### **Odpowiedzi na zapytania wykonawców dotyczące treści SWZ**

Dotyczy: Wykonanie kompletnej dokumentacji projektowej wraz z wykonaniem robót budowlanych dla zadania pn. „Przebudowa budynku dydaktycznego przy ul. 3 Maja 17”

# ROZMIĘSZCZENIE KLIMATYZATORÓW WG OBECNEGO UKŁADU POMIĘSZEŃ

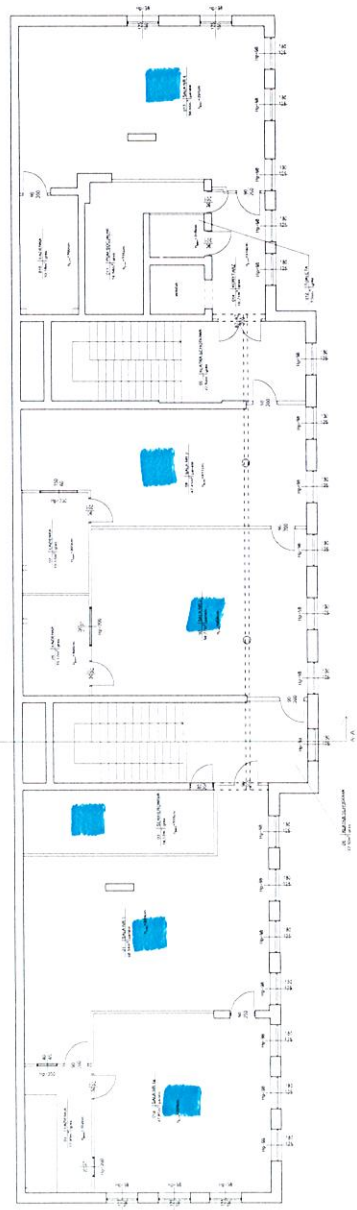
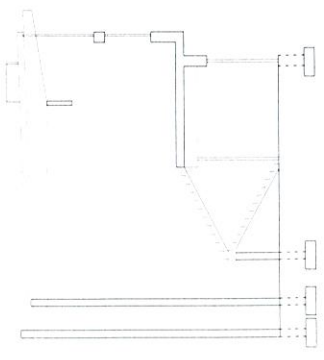
2. Proszę o podanie zestawienia pomieszczeń w których należy przewidzieć klimatyzację.

Zestawienie pomieszczeń w których należy przewidzieć nowe urządzenia klimatyzacyjne.

**Parter** – pomieszczenia nr 1, 17

**Piętro** – pomieszczenia nr 01, 02, 05, 08 (w każdej wydzielonej części), 015

W załączeniu szkic rozmieszczenia klimatyzatorów wg obecnego układu pomieszczeń.

Ilość i moc klimatyzatorów winna być dostosowania do powierzchni pomieszczeń.
